Til uttalelse - dispensasjon - Karmøy 57/582 - Søragedå 1B Skudeneshavn - felles avfallsanlegg innenfor hensynssone kultur

Figur 1. Plassering av avfallstasjon A,C og D

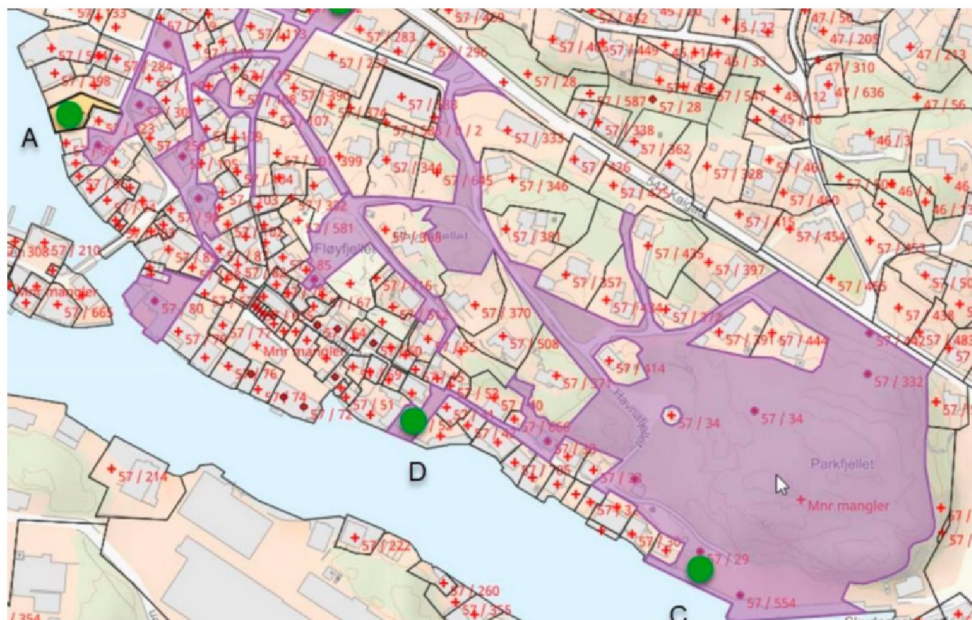
Det opplyses i oversendelsen at skapene som brukes er lukkede skap som ikke vil tiltrekke seg skadedyr eller medføre utslipp til miljøet. De er også sikret mot stormflo og brann ved perforeringer i bunn.

I henhold til statlige planretningslinjer for differensiert forvaltning av strandsonen skal allmenn tilgjengelighet til strandsonen vektlegges, og privatisering unngås. I dette tilfelle vil avfallsstasjonene bidra til mindre avfall i strandsonen, og redusert forsøpling av sjøen. Dette er en klar fordel for allmennhetens opplevelser i strandsonen. Når man skal avklare endelig plassering av tiltakene vil vi påpeke at avfallsstasjonene ikke bør plasseres slik at de opptrer som et hinder for ferdsel i strandsonen. Det må også vektlegges at etableringen skjer med minst mulig terrenginngrep.
